VYSVĚTLENÍ, ZMĚNA NEBO DOPLNĚNÍ ZADÁVACÍ DOKUMENTACE Č. IV

ČOV Tišnov, Březina – intenzifikace a rozšíření II

evidenční číslo zakázky ve Věstníku veřejných zakázek: **Z2024-015778**

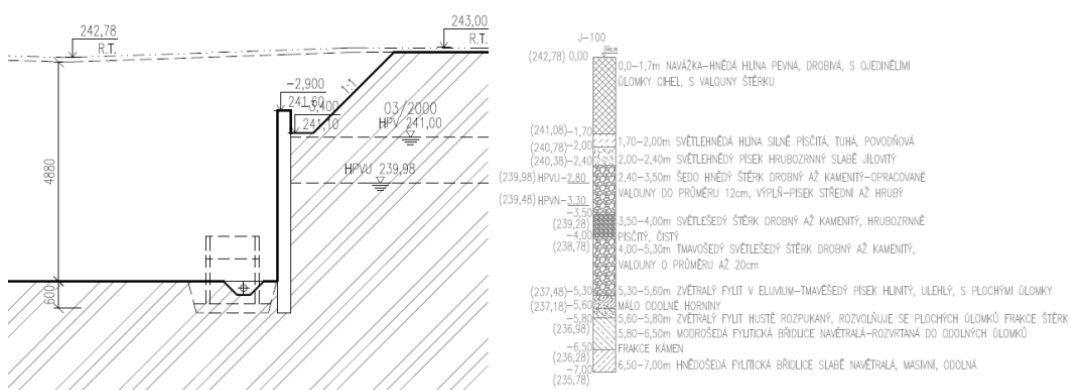
Při zpracování nabídky na DPS 05.2.1 Kotelna jsme zjistili, že byla ukončena výroba teplovodního kotle Buderus Ecostream Logano GE315 o výkonu 2 x 230 kW s kombinovanými hořáky na bioplyn/zemní plyn typ Weishaupt. Požadavek na tento typ kotle je uveden na str.2 v Technické zprávě DPS 05.2. Kotelna.

Žádáme zadavatele o vyjádření popřípadě úpravu/doplnění projektové dokumentace.

Buderus Ecostream Logano GE315 typ Weishaupt byl uveden administrativním nedopatřením a zadavatel v žádném případě nepožaduje uvedené. Zadavatel upravuje projektovou dokumentaci tak, že předmětem veřejné zakázky je instalace dvou nových stacionárních teplovodních kotlů na bioplyn/zemní plyn o výkonu 2x230 kW s tlakovým hořákem. Celkový tepelný výkon kotelny bude 460 kW. Upravené části projektové dokumentace jsou přílohou tohoto vysvětlení.
